柏崎刈羽原子力発電所 1 号機
機器・配管系の耐震安全性評価について

(指摘事項に関する回答)

平成 22 年 2 月 19 日

東京電力株式会社

図2 燃料交換機解析モデル
(上：耐震安全性評価，下：マストと燃料集合体をモデル化)

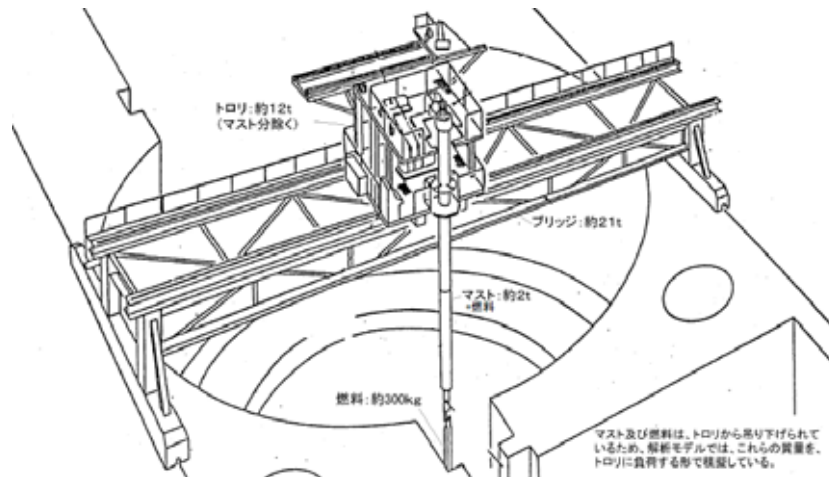
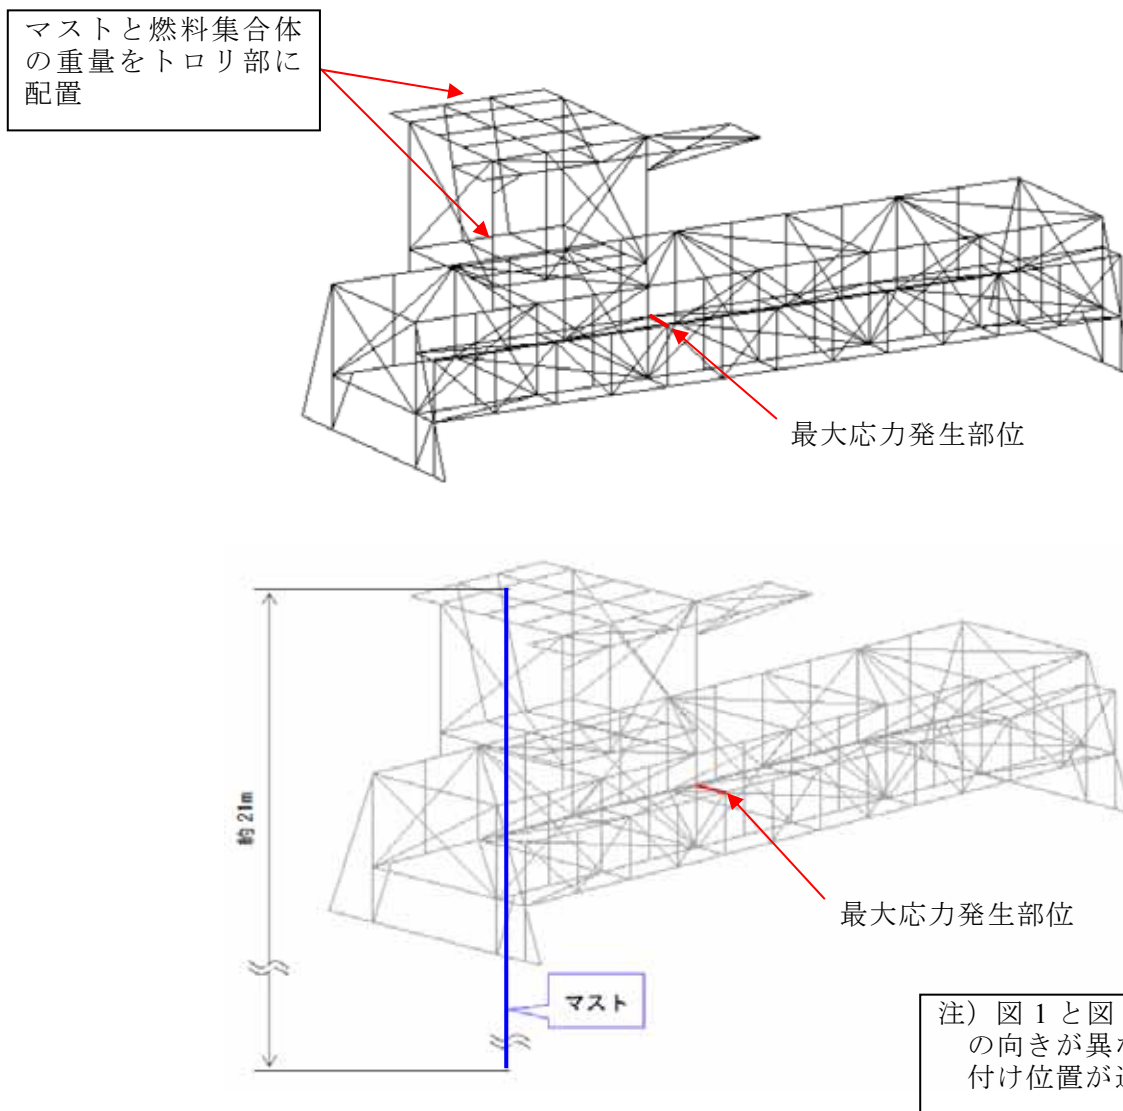
水中にある設備について，地震応答解析モデルにおける水の効果をどのように見込んでいるのか説明すること。

燃料交換機のマスト部分および燃料集合体については，解析モデル上は集中質量として，マストと燃料集合体の重量の合計をトロリ部に配置している。

その際に水の効果は考慮していないが，燃料交換機は総重量が約 35 ton であり，そのうちマストと燃料集合体の重量の合計は約 2 ton 程度と全体に対して相対的に軽量であること，および，マストおよび燃料集合体はトロリからぶら下がっているものであるため，水が燃料交換機全体の地震応答に与える影響は小さい。なお，マスト部分及び燃料集合体をモデル化し（図 2），水の効果も考慮して評価をおこなった結果，発生値は耐震安全性評価の値を下回ることを確認した（表 1）。

燃料交換機のマストは，内部に 2 本のワイヤが取付られている構造であり，マストと燃料集合体の重量はワイヤにかかる構造となっている。ワイヤの強度は燃料及びマストの重量に対して十分な裕度（ワイヤの耐荷重は，燃料とマストの重量の合計の約 17 倍）を有している。

図1 上部シヤラグの評価部位

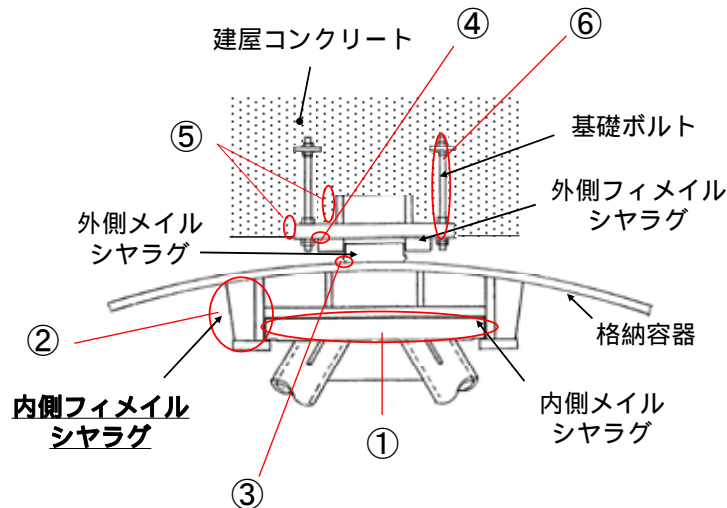
以下の設備については，もっとも評価が厳しい部位の他の部位についても評価結果を示すこと。

上部シヤラグは図1に示す各部位に対する構造強度評価を実施している。耐震安全性評価としては、今回、耐震強化工事を実施しているという観点から耐震強化前の裕度が最も小さい部位である「内側フィメイルシヤラグ」の評価結果を報告しているが、各部位の評価結果を表1に示す。

※評価基準値に対する裕度(評価基準値/発生値)は外側フィメイルシヤラグの側面コンクリートが最小であるが、今回内側フィメイルシヤラグに対して耐震強化を実施しているという観点から、耐震安全性評価の評価部位として内側フィメイルシヤラグを選定した。(耐震強化前の裕度は0.81)

図2 地震による原子炉自動スクラム，制御棒挿入の概要

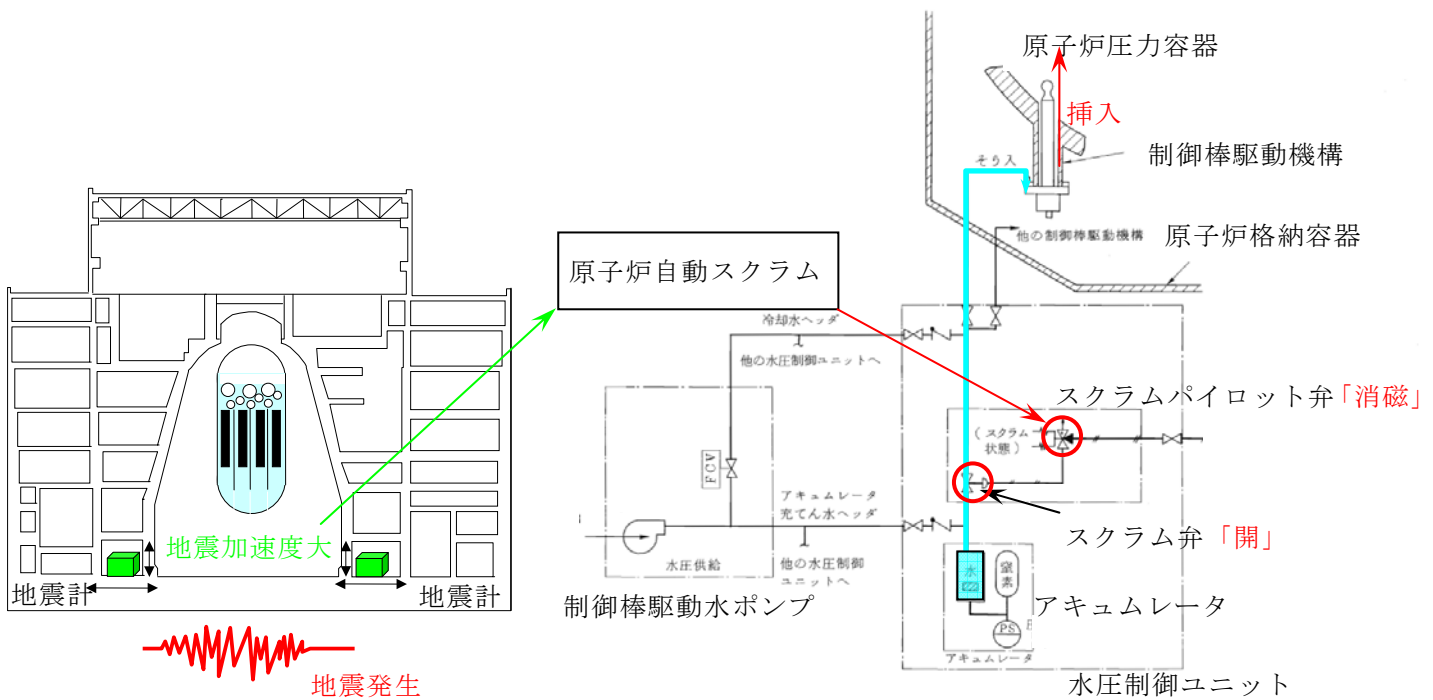
中越沖地震時において、地震によるスクラム要求があってから、実際に制御棒の挿入完了までのタイムラグを示すこと。

新潟県中越沖地震時の 7 号機における記録によれば、スクラム要求信号が発生してから制御棒が全挿入されるまで約 2 秒であり、新潟県中越沖地震のシミュレーション解析で計算された燃料集合体の最大相対変位 (7.1mm) が発生したタイミングの前に、制御棒が全挿入されたと考えられる。

地震時には、設置されている地震加速度計が「地震加速度大」の信号を発生することにより原子炉はスクラムする。スクラム信号によりスクラムパイロット弁のソレノイドを消磁し、スクラム弁アクチュエータ内の空気圧を排気、消失させることによりスクラム弁を開弁し、アキュムレータに蓄圧されている高圧水をスクラムラインから制御棒駆動機構に急速に導き、制御棒が炉心に規定時間※内に挿入される。なお、スクラム信号が発生した場合、中央制御室のプロセス計算機打ち出しに記録される。

図1 燃料交換機の評価部位

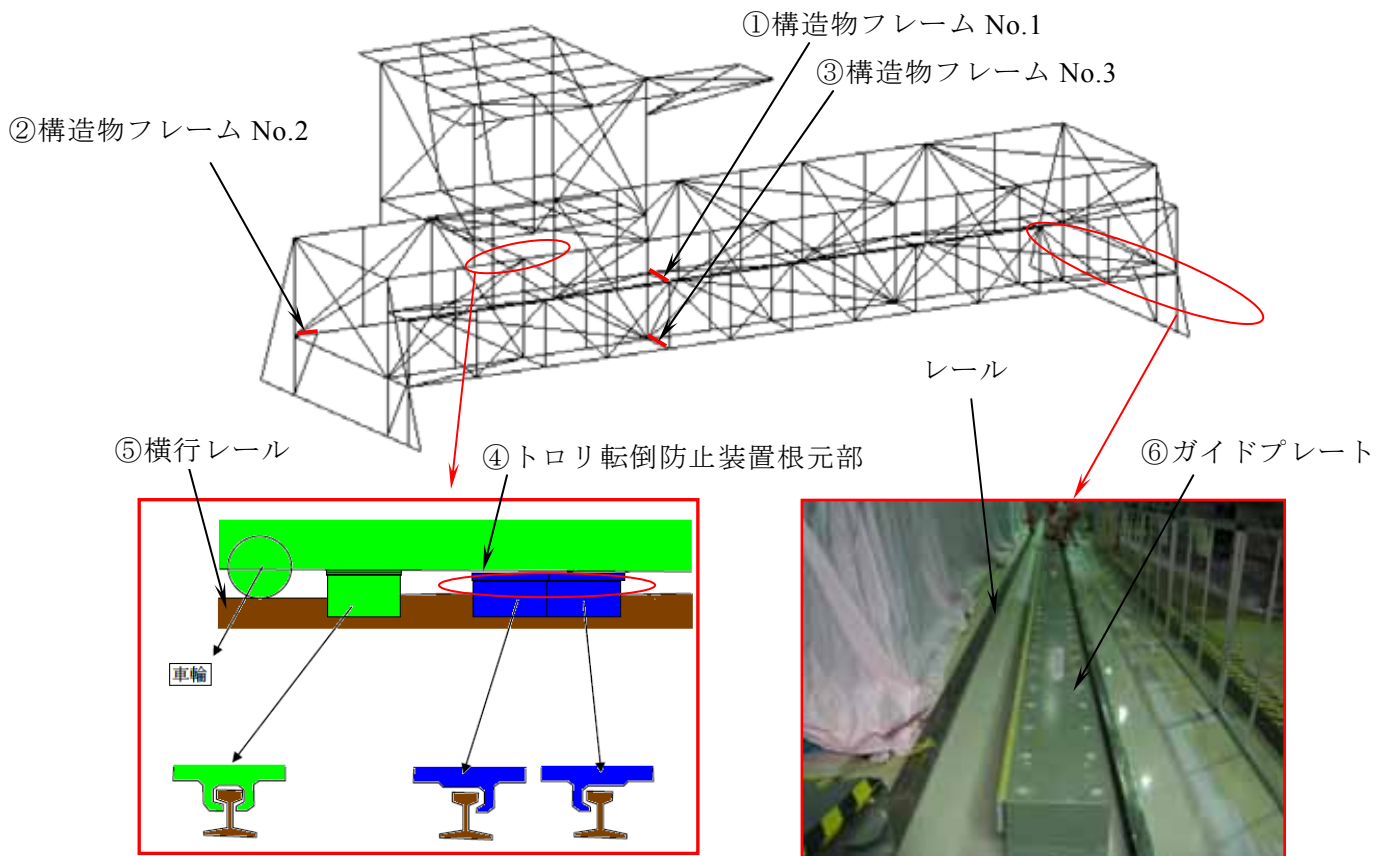
評価基準値に対して発生値に近い設備について、評価上の余裕を説明すること。

燃料交換機は地震時の落下防止の観点から評価部位を選定し、各部位に対する構造強度評価を実施している（図1）。

耐震安全性評価としては、最も裕度の小さい部位である「構造物フレーム」の評価結果を報告しており、各部位の評価結果を表1に示す。

図3 RPV ペDESTAL部の地震応答解析モデル（水平方向の例）

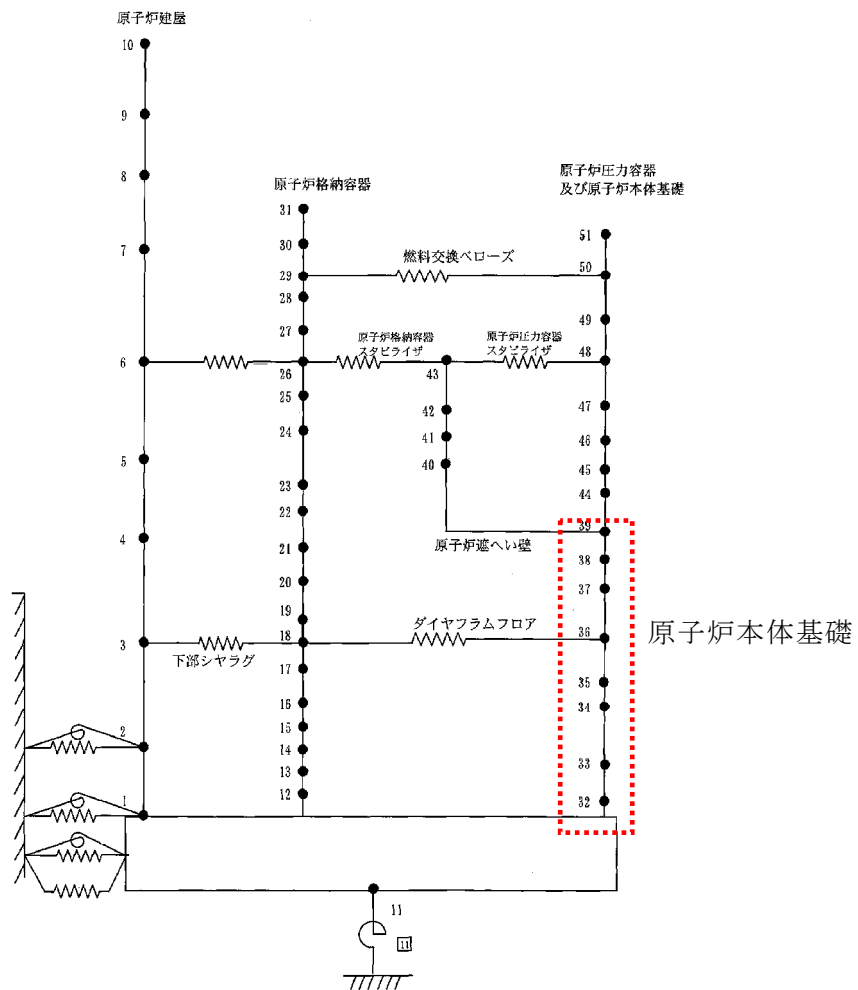
原子炉本体基礎の復元力特性について説明すること。

RPV ペDESTALは、RPV と同様に、多質点でモデル化する。断面形状の違いを考慮して分割し、質点間を等価な曲げ、せん断剛性を有する無質量のはり又は無質量のばねで結合する（図3）。

2. で述べた構造を踏まえ、ダイヤフラムフロアの剛性と等価なばねにより原子炉格納容器と結合し、RPV と RPV ペDESTALは、RPV 設置位置で剛に結合して相互影響を考慮している。また、RPV ペDESTALは原子炉建屋基礎版と剛に結合されている。なお、RPV ペDESTALは、減衰定数を 5%としている。

図1 大型機器地震応答解析モデル

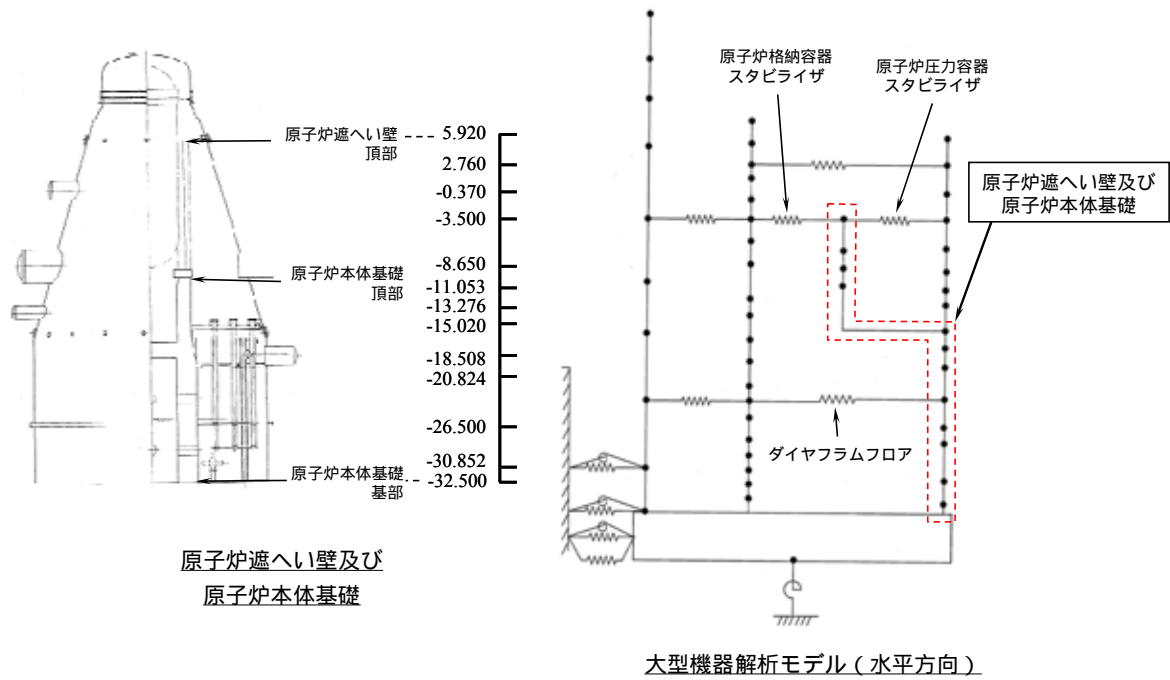
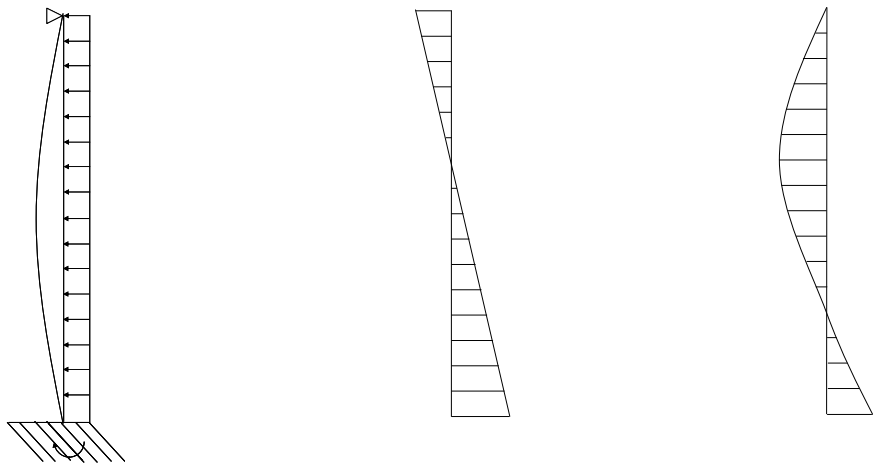
構造 W45-3-2 の 24 頁に記載されている地震応答分布図について、補足説明すること。(下図 部；せん断力分布は一定で、モーメントが高さが下がるに従い減少している部分がある)

地震応答解析モデルでは、基礎マット上端を固定端とし、ダイヤフラムフロアおよびスタビライザ（原子炉格納容器スタビライザ、原子炉压力容器スタビライザ）で支持されたはりでモデル化している（図 1）。

図 1 使用済燃料貯蔵ラックの振動モード図

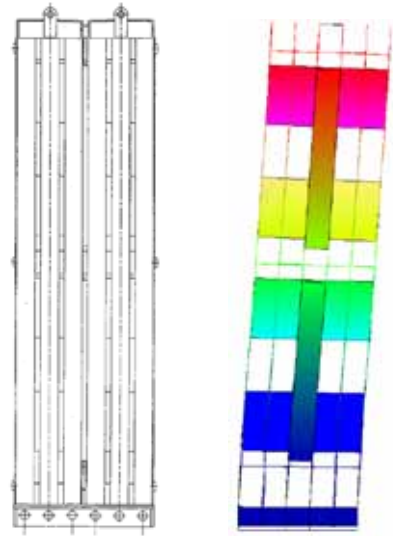
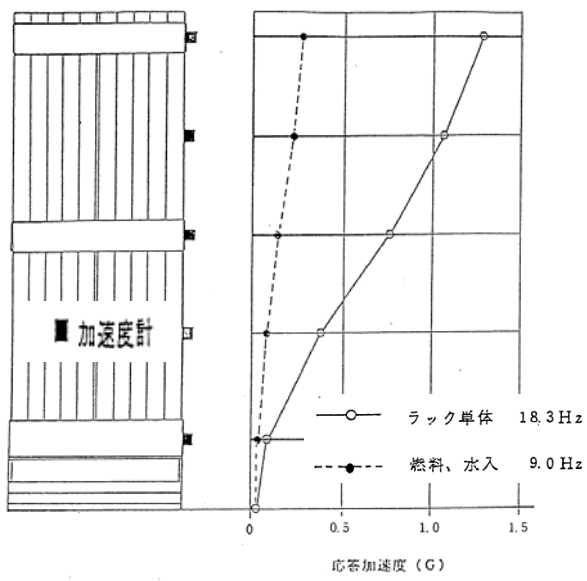
使用済燃料貯蔵ラックについて、いろいろな周波数成分を含んでいる地震動においても、特定の周波数での加振で得られた減衰定数が適用できるのか。
(平成 22 年 1 月 12 日 耐震・構造設計小委員会構造WG (第 45 回))

短辺方向、長辺方向ともに 0.05 秒を上回る固有周期の振動モードは 1 次モードしかないことから、試験体の 1 次固有周期の入力波にて加振して得られた減衰定数を用いることは妥当であると判断している。

また、振動試験の試験体と 1 号機の使用済燃料貯蔵ラックの振動モードは同じせん断モードであることを確認している (図 1)。

図1 燃料交換機 耐震強化工事概要

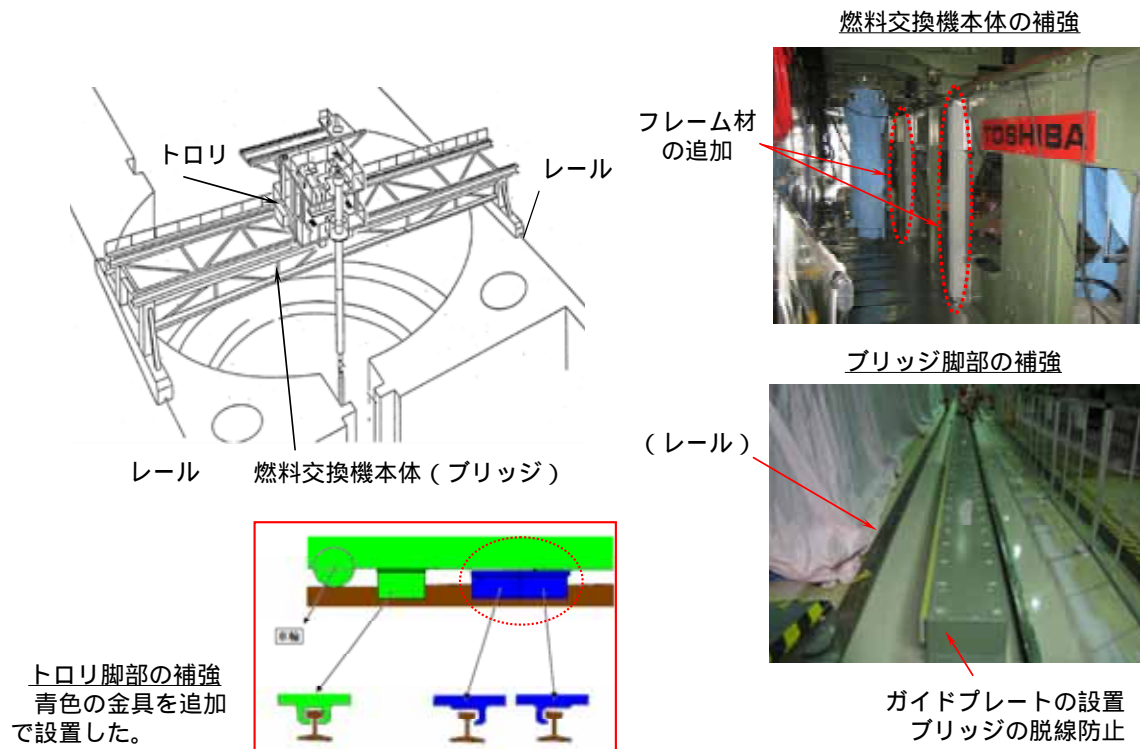
1号機で耐震強化工事を実施している設備について、耐震強化前後の評価について説明すること。

燃料交換機の耐震強化工事としては、燃料交換機本体の補強、トロリ脚部およびブリッジ脚部の補強を実施している（図1）。耐震強化前は、特に燃料交換機ブリッジの脚部（走行レール廻り）が厳しい評価となっており、耐震強化工事では、走行レールに沿ってガイドとなるプレートを設置し、ブリッジの脱線防止を図る構造となっている。燃料交換機の本体についても、フレーム材の追加をおこない、発生値は評価基準値以下となっている（表1）。
